CORRECCIÓN DE ERROR

TEXTO REFUNDIDO DEL PLAN GENERAL DE ORDENACIÓN URBANÍSTICA 2006 DE SEVILLA

**Alineación en la C/Juan de Mata Carriazo
(Parque Central de Bomberos)**

**SERVICIO DE PLANEAMIENTO
GERENCIA DE URBANISMO
EXCMO. AYUNTAMIENTO DE SEVILLA**

(Hoja 13-14 del plano del Ordenación Pormenorizada Completa)

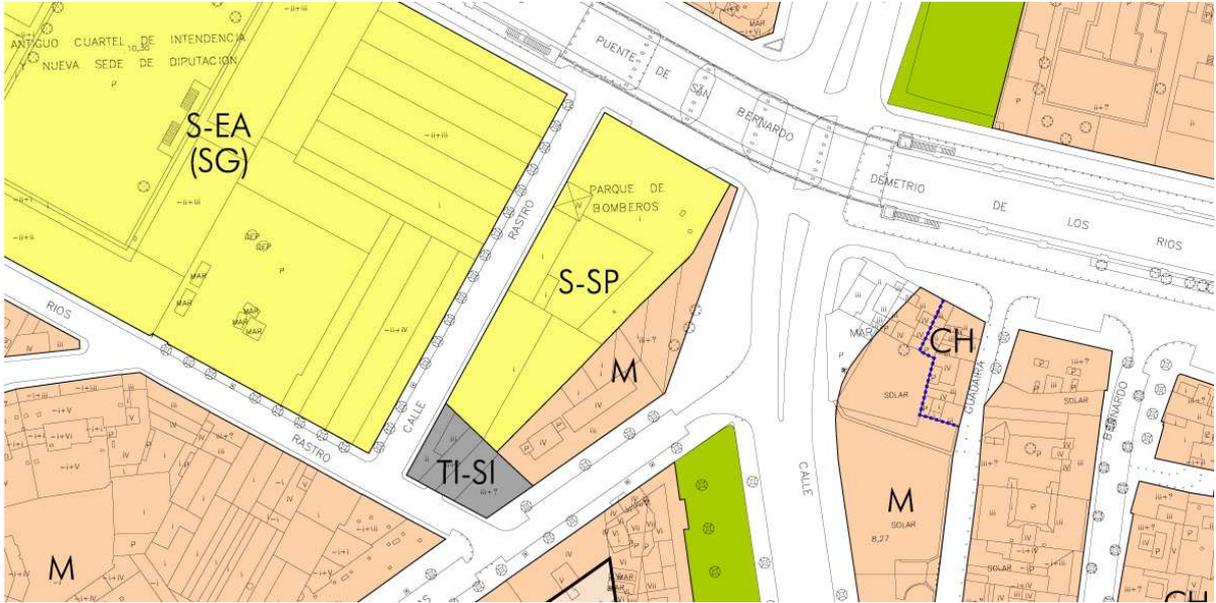
Analizada la situación actual y los antecedentes, se considera que existe un error material al marcar la alineación de la C/Juan de Mata Carriazo en la manzana, dado que de mantenerse se ocultarían las ventanas actuales de Parque de Bomberos y la posible ampliación sería mínima. Por otro lado el resto de parcela calificada de manzana, hasta llegar a la parcela de Bartolomé de Medina, es propiedad del Ayuntamiento como viario público.

Por ello, se procede a corregir la alineación a la manzana en la C/Juan de Mata Carriazo para recoger la situación actual de las parcelas catrastrales, asignándole a los terrenos sobrantes la calificación de viario publico Dicha corrección tiene únicamente efecto sobre las determinaciones gráficas del Plan vigente, en concreto en el plano de la Ordenación Pormenorizada Completa en su hoja 13-14.

La corrección del error consiste en reflejar las alineaciones correspondientes a las parcelas catastrales actuales y a las edificaciones construidas en la C/Juan de Mata Carriazo.
